Enquête publique relative aux travaux liés aux émissaires de rejet en mer de 3 postes de relevage d'eau usée à Bandol.

Observations sur le dossier.

FUNCTIONNEMENT SURVERSE PR

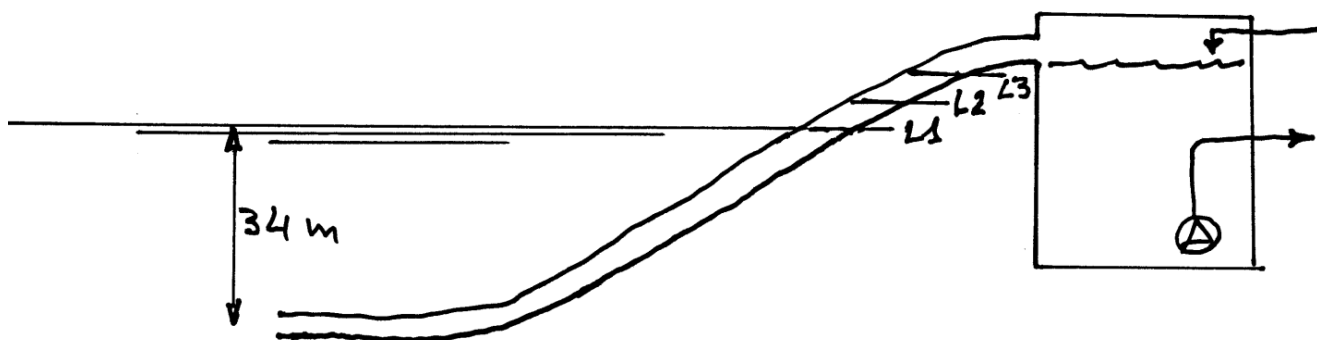
Un émissaire fonctionne gravitairement pour évacuer l'effluent. A densité égale (à l'intérieur et à l'extérieur du tuyau), le débit dépend de la différence de hauteur d'eau entre l'entrée dans l'émissaire et la mer. Mais l'eau de mer a une densité environ 2.5% supérieure à l'eau douce. Les deux émissaires se terminant à 34m de profondeur, la contre-pression supplémentaire représente environ $0.025 \times 34 = 0.85$ m d'eau à ajouter à la perte de charge (friction liée au débit) de la canalisation et des diffuseurs. Voir schéma :

- Avant surverse, la canalisation est pleine d'eau de mer : niveau = L1 = niveau de la mer
- Début de surverse : la canalisation se remplit d'eau douce, le niveau s'élève graduellement jusqu'à L2 tel que $L2 - L1 = 0,85$ m.
- Le débit de surverse augmente : le niveau augmente vers L3 tel que $L3 - L2 =$ environ 1 m pour 200 m³/h dans un diamètre 355mm. L3 dépend du débit.

Conséquences : si le niveau de surverse est

- Entre L1 et L2, aucun débit ne pourra être évacué, autre que celui ayant permis de remplir partiellement le tuyau d'eau douce.
- Entre L2 et L3, un débit peut être évacué, tel que la perte de charge générée par ce débit est égale à $L3 - L2$.
- Plus haut que L3 : le débit est tel que la perte de charge est égale à niveau maxi atteint - L2.
